PIERBURG

PI 2128

PRODUCT INFORMATION

ZOPTYMALIZOWANE MODUŁY CHŁODZĄCE EGR

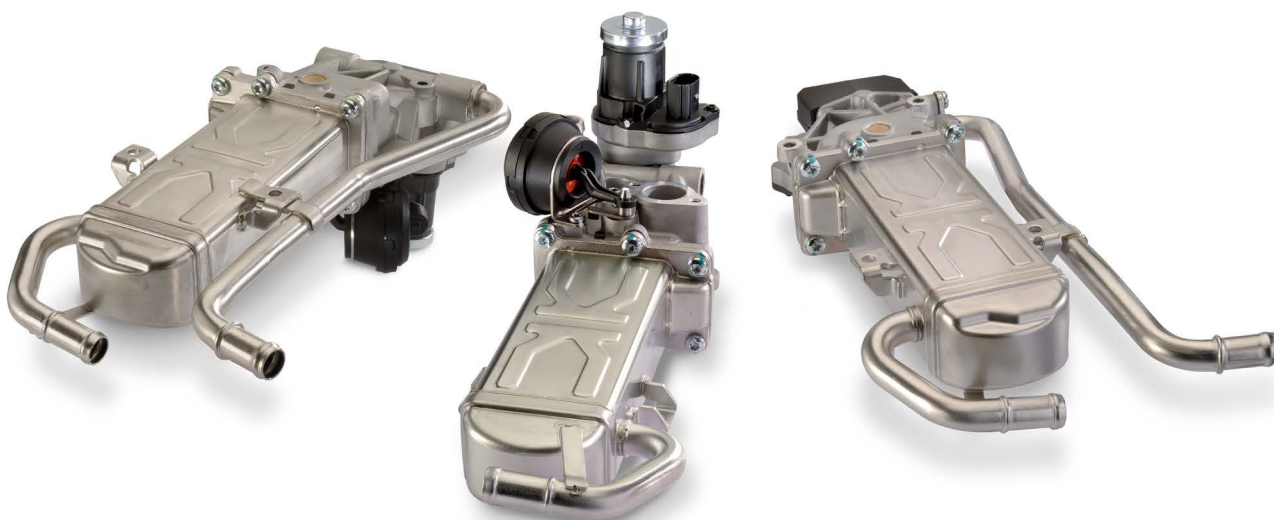
Firma Motorservice zoptymalizowała moduły chłodzące i dostosowała je do wymagających warunków eksploatacyjnych w układzie wydechowym.

- Zoptymalizowana geometria skutecznie zapobiega powstawaniu osadów sadzy na prowadnicach zaworów.
- Dzięki integracji zoptymalizowanej powłoki znacznie zredukowane zostało przyleganie cząstek stałych.
- Zastosowane zostały materiały o zwiększonej trwałości.

Wszystkie te modyfikacje zapewniają większą żywotność modułów chłodzących w pojeździe.

Nr ref.*	Nr Pierburg	Park pojazdów globalny
03L 131 512 AP / AT / BJ / CF / CH / DQ / N	7.09720.00.0	ok. 6 900 000
03L 131 512 AN / AS / BH / CE / CG / DP / M	7.09720.01.0	ok. 950 000
03P 131 512 B / C / D / E	7.09720.02.0	ok. 400 000
